PROGETTO DEFINITIVO PER LA REALIZZAZIONE DI UN IMPIANTO DI
PRODUZIONE DI ENERGIA ELETTRICA DA FONTE EOLICA E RELATIVE
OPERE DI CONNESSIONE - 8 AEROGENERATORI -

INTEGRAZIONI RICHIESTE DAL MINISTERO DELLA TRANSIZIONE ECOLOGICA

TERRITORIO - PAESAGGIO - VEGETAZIONE ED ECOSISTEMI

N. Elaborato: **D03**

Figura 1 – Individuazione delle aree “residue” (in giallo) – area campo Torri A01 – A02 – A03 – A04

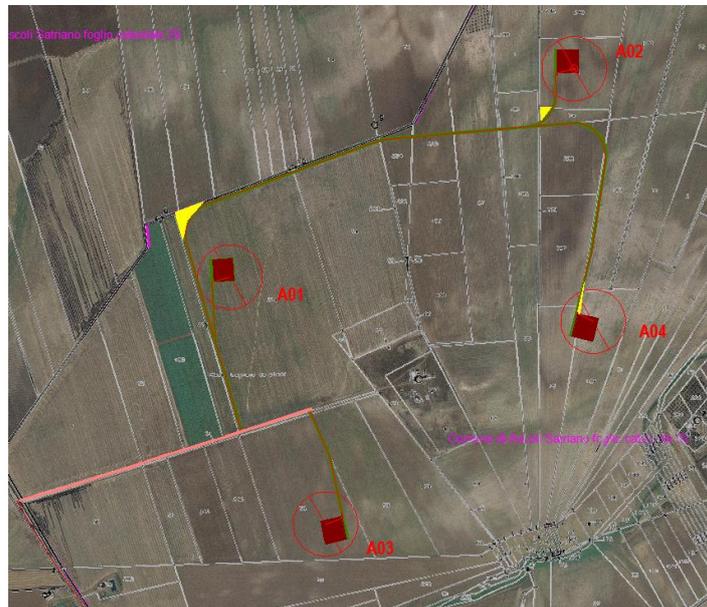
- Il proponente dichiara un consumo di suolo finale minimo (di 6 ha, sui 33 impegnati temporaneamente). Tale valore deve essere puntualmente contabilizzato, includendo la viabilità e gli ampliamenti eventualmente non ripristinabili, le stazioni utente, di accumulo o altre necessità e le piazzole degli aerogeneratori, contando sia la fase di cantiere che quella di esercizio e considerando le alternative. Nel calcolo va altresì considerata la frammentazione degli appezzamenti coltivati indotta dalla localizzazione degli interventi, considerando l'ordinamento colturale delle attività che saranno direttamente interferite, sia in fase di cantiere che in fase di esercizio, dal Parco eolico (piazzole, cavidotto, sottostazione, piste di accesso, piste di cantiere, ecc...), per procedere poi alle misure di mitigazione e compensazione.*

Considerando l'impianto nella sua configurazione di esercizio, si rilevano solo alcune aree isolate che potrebbero costituire delle frammentazioni (superfici inferiori a 2000 mq). Tali aree sono evidenziate in giallo nelle immagini a seguire e ammontano a circa 0,7 ha. Si precisa che, poiché tali aree non verranno realmente occupate dalle opere di progetto, le stesse potranno essere coltivate dai proprietari terrieri, soprattutto nei casi in cui tali aree sono contigue a particelle dello stesso proprietario.
